43F-2-009

## 不具合連絡書

SDKR-9SRS-303

SDKコネクタリバースタイプ信号コンタクト

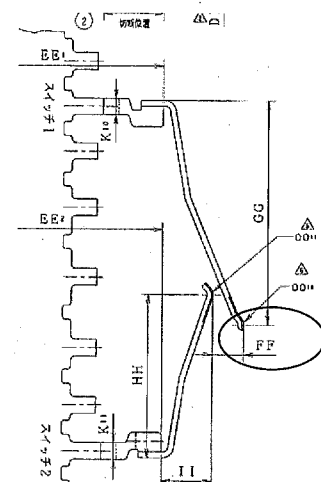
FF項マイナス規格外

規格:1.23 +0.2/0

実測値:1.189~1.224

組立時の画像NG多発。端子を確認したところ、規格外を発見。

品質異常改善通知書(5原則シート)発行 (要)・非)

回答期限: 2012.2.22迄
